**Ref.: EX-2023-01528738- -GDEMZA-SAYOT, en relación con el Estudio Ambiental del proyecto denominado "SISTEMA DE TRATAMIENTO DE EFLUENTES LÍQUIDOS CLOACALES LOCALIDAD: LA REDUCCIÓN - RIVADAVIA - MENDOZA**

## DICTAMEN TÉCNICO DE INFORME DE PARTIDA

<b>PROYECTO: "CONSTRUCCIÓN DE PLANTA INTEGRAL DE TRATAMIENTO DE LÍQUIDOS CLOACALES LA REDUCCIÓN, DISTRITO LA REDUCCIÓN"</b>
<b>DEPARTAMENTO: RIVADAVIA - MENDOZA</b>
<b>PROPONENTE: MUNICIPALIDAD DE RIVADAVIA</b>
<b>Equipo responsable de la elaboración del Dictamen Técnico: MSc. Carolina Barbuzza, Ing. Agr. Miguel Ángel Escalante, Mgter. Lic. Natalia Fernández, Esp. Lic. Gabriela Lúquez</b>

## Verificación de superficie de ACRE

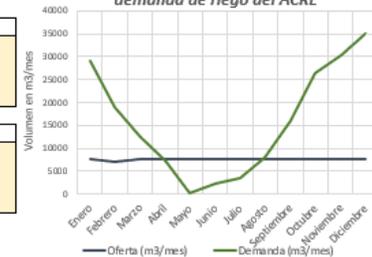
Pág. 75 y 78	Análisis de suelo	Se considera necesario incorporar en Anexo una copia de los análisis de suelo y consignar nombre del Laboratorio que realizó los análisis.
Pág. 82	Requerimientos netos de riego. INTA San Juan	Es recomendable referir datos a INTA Mendoza
Pág. 88	Necesidades de riego Vid y Ciruelo	<p>Se considera de suma relevancia calcular el ACRE y las necesidades de riego utilizando el calculador del DGI y determinar mes a mes la necesidad de los cultivos para establecer los meses críticos.</p> <p>En este sentido, se sugiere reelaborar el Plan de manejo agronómico del ACRE en función de lo anteriormente mencionado. Se adjunta una captura de pantalla del mencionado calculador a modo de ejemplo.</p>

Deberá presentar ensayos de infiltración que garantice el no escurrimiento fuera del ACRE

- Se sugiere reelaborar el Plan de Manejo Agronómico del ACRE utilizando las herramientas de cálculo provistas por el Departamento General de Irrigación según Res. 52/20. <https://www.irrigacion.gov.ar/web/programador-de-riego/>
